**Modulo per la presentazione delle osservazioni per i piani/programmi/progetti sottoposti a procedimenti di valutazione ambientale di competenza statale**

"PARCO EOLICO COSTITUITO DA 10 AEROGENERATORI DA 4,2 MW CIASCUNO PER UNA POTENZA COMPLESSIVA DI 42 MW, RICADENTE NEL COMUNE DI TROIA (FG) IN LOCALITÀ "MONTALVINO-CANCARRO" CODICE PROCEDURA (ID\_VIP/ID\_MATTM):  
4868 *(inserire la denominazione completa del piano/programma ( procedure di VAS) o del progetto (procedure di VIA, Verifica di Assoggettabilità a VIA)*

## **OSSERVAZIONI PER IL PROGETTO “PARCO EOLICO COSTITUITO DA 10 AEROGENERATORI DA 4,2 MW CIASCUNO PER UNA POTENZA COMPLESSIVA DI 42 MW, RICADENTE NEL COMUNE DI TROIA (FG) IN LOCALITÀ "MONTALVINO-CANCARRO" CODICE PROCEDURA (ID\_VIP/ID\_MATTM): 4868**

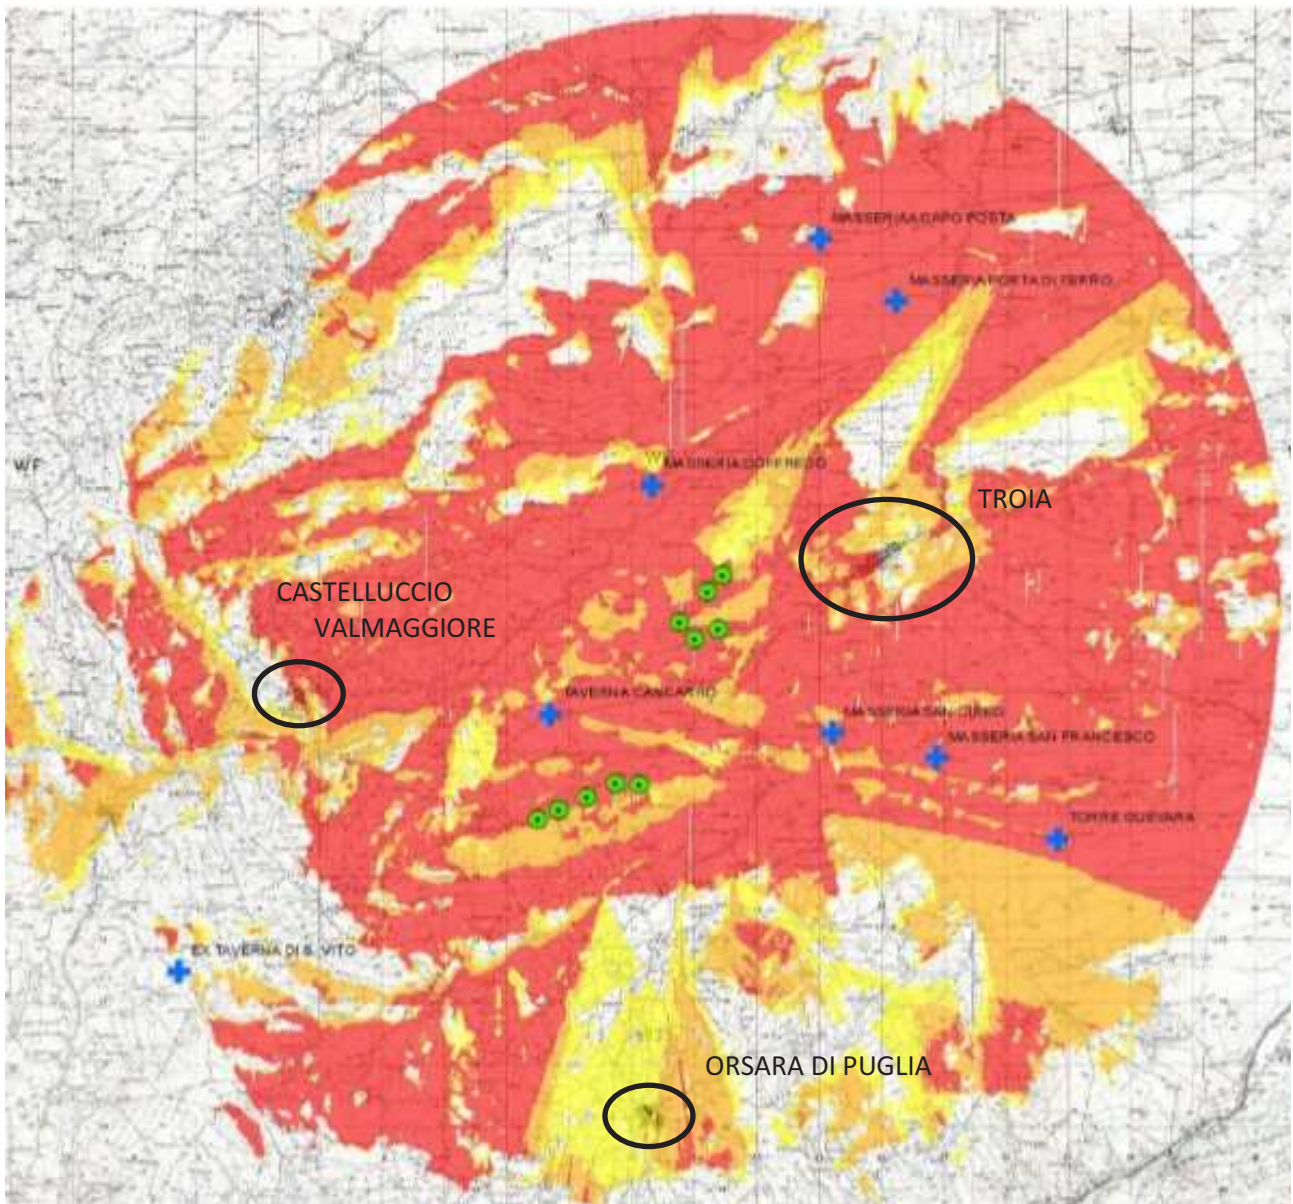
Si ritiene opportuno segnalare che la relazione paesaggistica non ha tenuto conto di quanto precedentemente fatto emergere: la già elevata antropizzazione del paesaggio ed il legame della comunità locale con le località oggetto degli impianti.

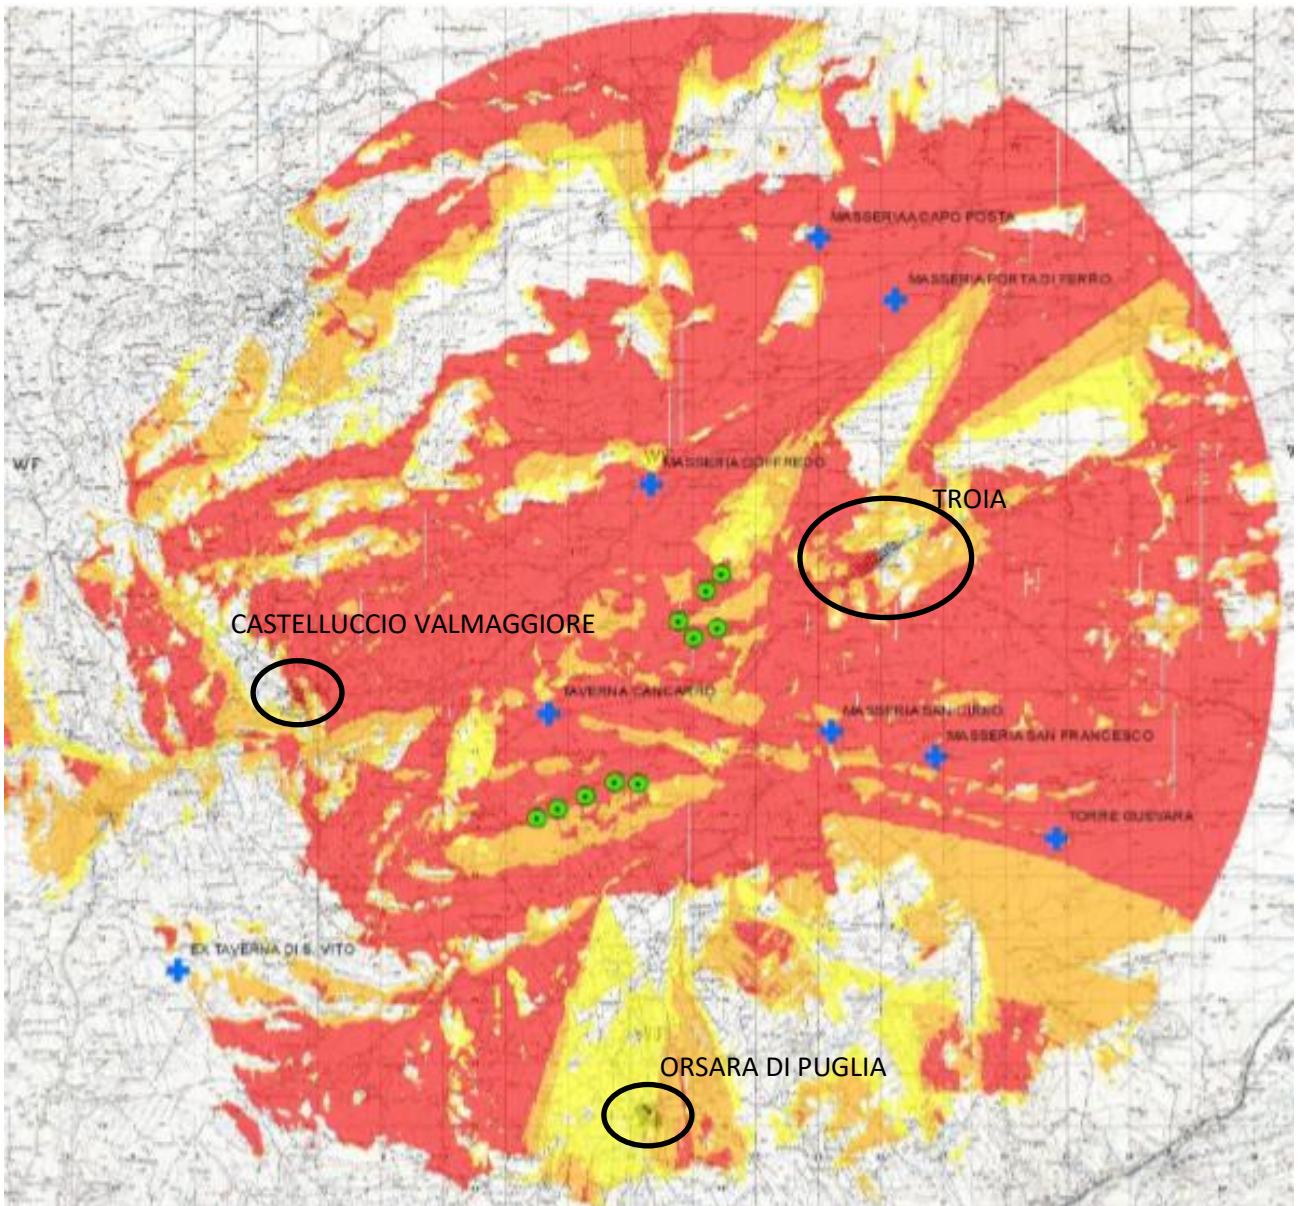
Si ritiene opportuno segnalare che la relazione paesaggistica non ha tenuto conto di quanto precedentemente fatto emergere: la già elevata antropizzazione del paesaggio ed il legame della comunità locale con le località oggetto degli impianti.
